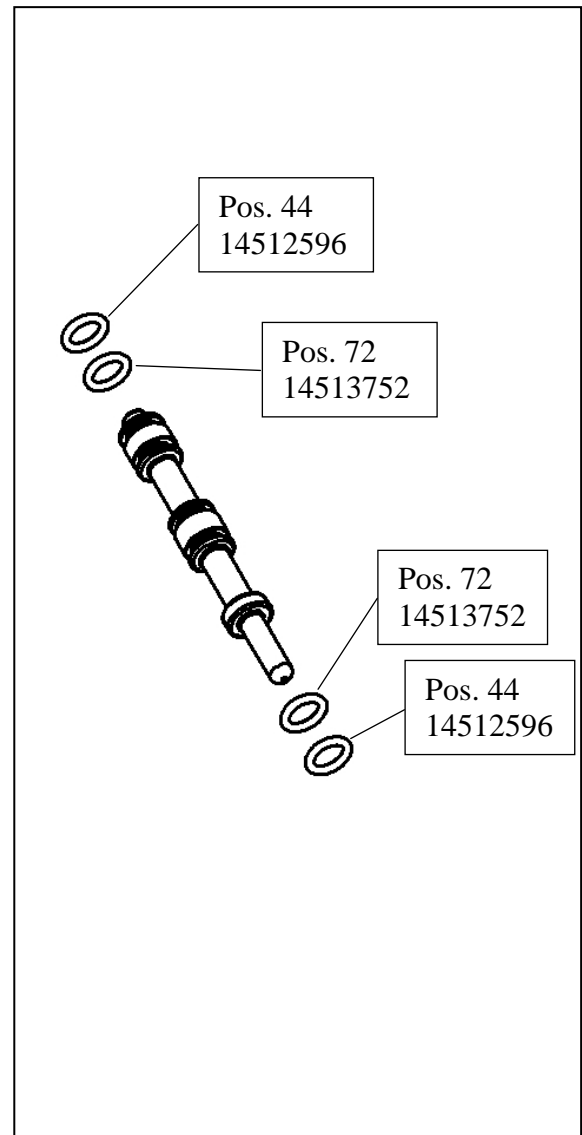
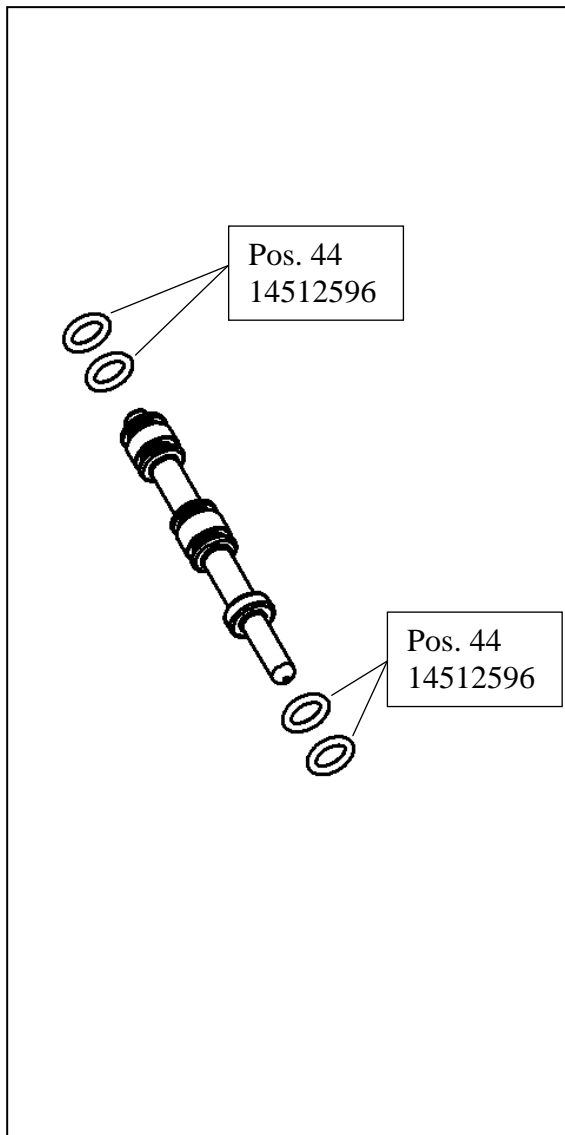
In dem oben angegebenen Gerät wird die Stückzahl des O-Rings 14512596 (Pos.44) von 4 Stück auf 2 Stück reduziert. Dafür kommen an Position 72 zwei neue O-Ringe 14513752 hinzu. Diese O-Ringe haben eine spezielle Form, um das Abspringen von der Ventilstange zu vermeiden.

In the device above the number of O-ring 14512596 (Pos.44) is reduced from 4 pieces to 2 pieces. 2 new O-rings 14513752 are added at position 72. These new O-rings have a special shape to avoid the coming off from the valve shaft.
